改善箇所説明図

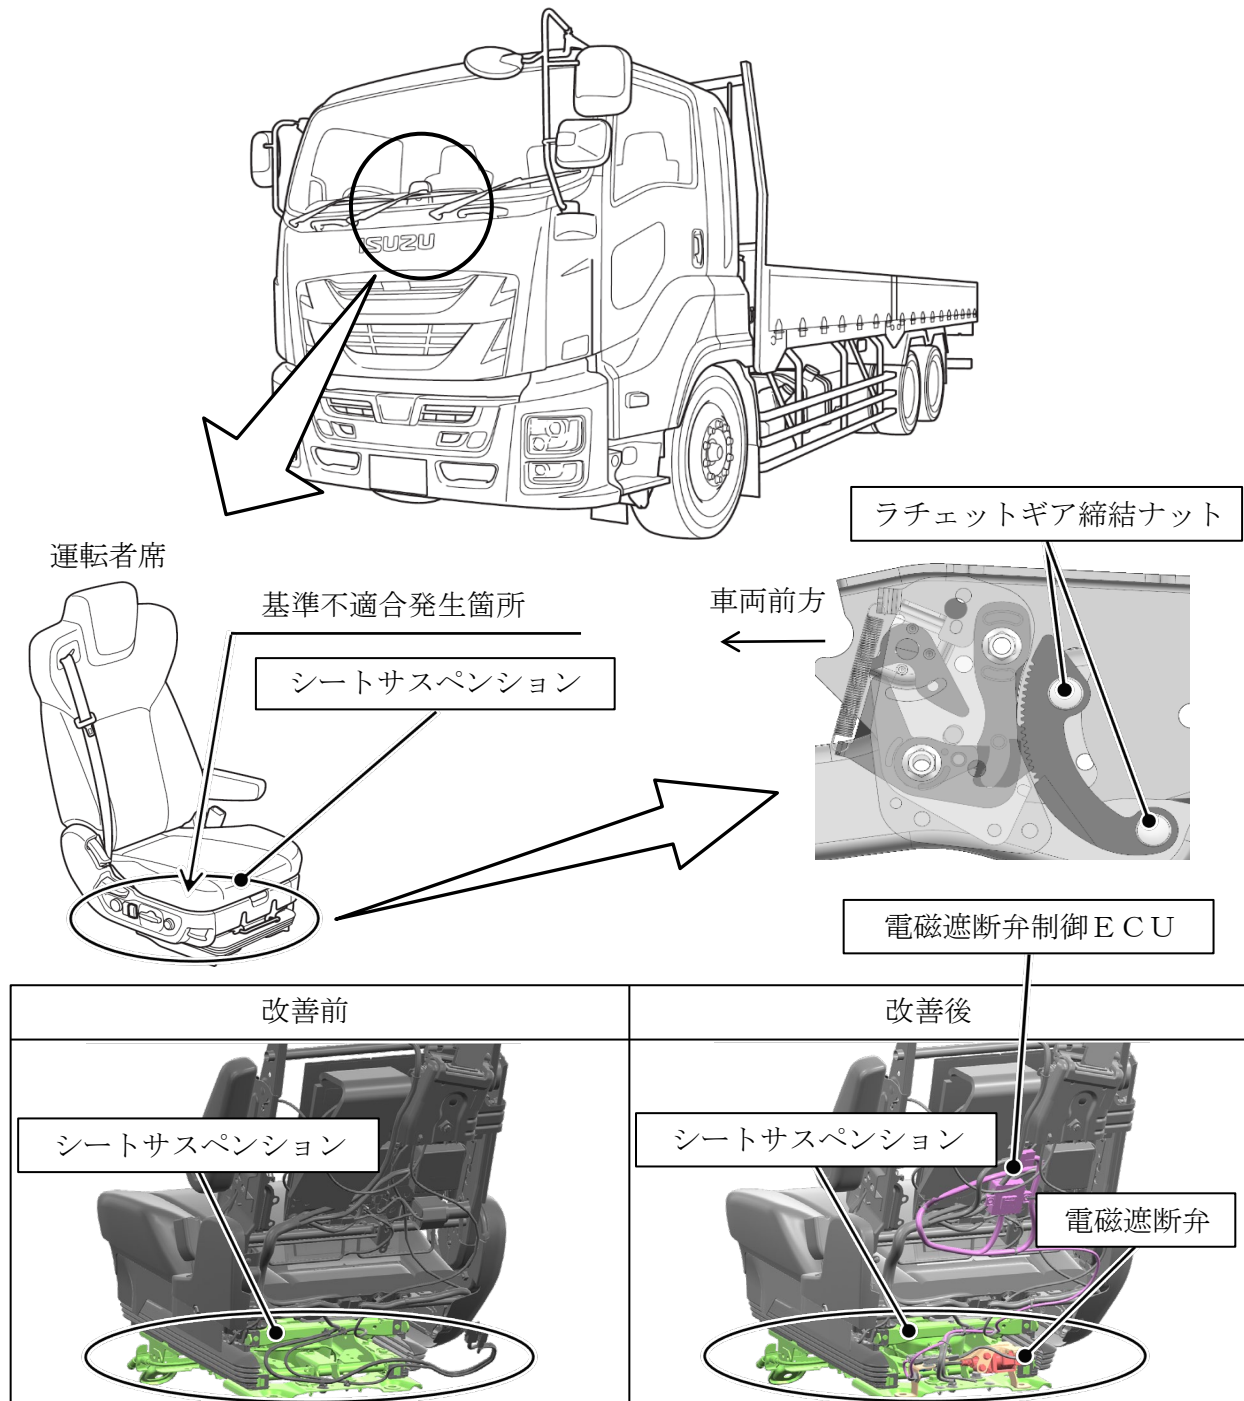
運転者席において、シートサスペンションの設計検討が不十分なため、バッテリー端子を外した状態でシートの上昇操作を行った場合、サスペンションがロックされたまま解除されなくなり、座面高さの調整ができなくなることがある。そのため、そのまま使用を続けると、車両走行振動等により、意図せずサスペンションロックが解除されて座面が上昇し、サスペンションロックが機能しなくなるおそれがある。

全車両、運転者席シートのエア回路に電磁遮断弁および電磁遮断弁制御ECUを追加するとともに、ラチェットギア締結部のナットを新品に交換し、緩み止め剤を塗布する。なお、サスペンションロック機能を点検し、機能に問題がある場合はシートサスペンション一式を対策品に交換する。
